改善箇所説明図 ②

I 型断面フレームの車両、箱型断面フレームの車両

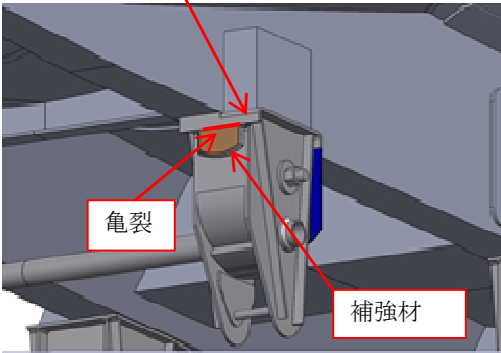
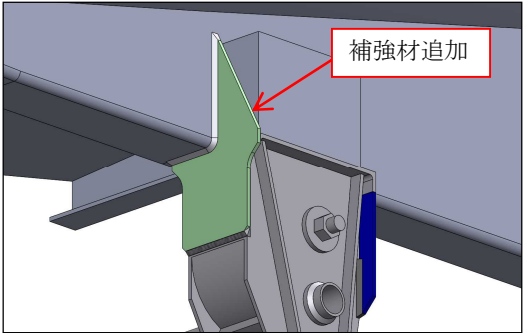
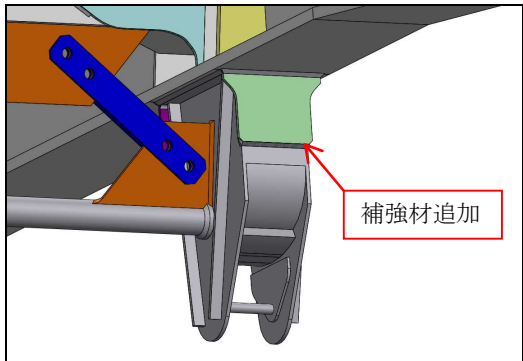
不 具 合 箇 所	対 策 箇 所
サスペンションブラケット カバープレート  亀裂 補強材	【箱型断面フレームの場合】  補強材追加 【I 型断面フレームの場合】  補強材追加

タンクセミトレーラにおいて、サスペンションブラケットカバープレートと当該プレートを補強する補強材溶接部の施工管理が不適切なため、金属の溶け込みが不十分なものがある。そのため、走行振動等により、当該溶接部に亀裂が生じ、そのままの状態で使用を続けると、亀裂が進行し、サスペンションブラケットカバープレートとサスペンションブラケットの結合が外れ、走行安定性が損なわれるおそれがある。

カバープレートを切除したうえで、新たな補強材を溶接により取り付ける。
